**INFORME N° 0581-2019-SENACE-PE/DEAR**

ASUNTO : Evaluación del Primer Informe Técnico Sustentatorio de la
Segunda Modificación del Estudio de Impacto Ambiental
Detallado de la U.M. Pucamarca, presentado por Minsur S.A.

FECHA : Miraflores, 15 de julio de 2019

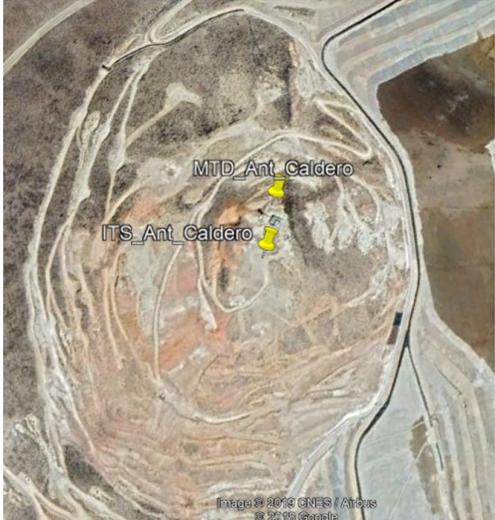
25	25.- En las Figuras 9.3, 9.4 y 9.5, el Titular presenta la Sección típica de las vías propuestas para construcción y operación; sin embargo, esta información esquemáticamente no precisa las capas desde el nivel subrasante hasta la plataforma de rodadura. Asimismo, no se especifica el material de las cunetas laterales ni dimensiones de las bermas de seguridad.	Se requiere que el Titular precise las capas desde el nivel subrasante hasta la plataforma de rodadura. Asimismo, deberá precisar el material de revestimiento de las cunetas laterales y dimensiones de las bermas de seguridad.	En los planos PUC-142-1 y PUC-147_2-DR, el Titular precisa mediante secciones típicas los materiales de cada componente.	Sí
26	26.- En el ítem N° 9.7.4.2 (Descripción del componente), el Titular describe solo el acceso hacia el taller truck shop, el cual consiste en una vía afirmada de 3 km de longitud desde el acceso ubicado al oeste del PAD de lixiviación hasta el taller truck shop ubicado al este del PAD. Sin embargo, no describe la ruta de	Se requiere que el Titular <p>a) Presente a nivel de factibilidad mediante planos altimétricos y georreferenciados en coordenadas UTM-WGS84 el plano en planta y perfil de la vía de acceso proyectada.</p>	<p>a) En el ítem N° 9.7.4, el Titular describe a nivel de factibilidad el acceso hacia el Taller truck shop.</p> <p>b) En el ítem N° 9.7.4.2, el Titular describe el acceso ubicado al norte del PAD de lixiviación, en las coordenadas de referencia.</p>	Sí
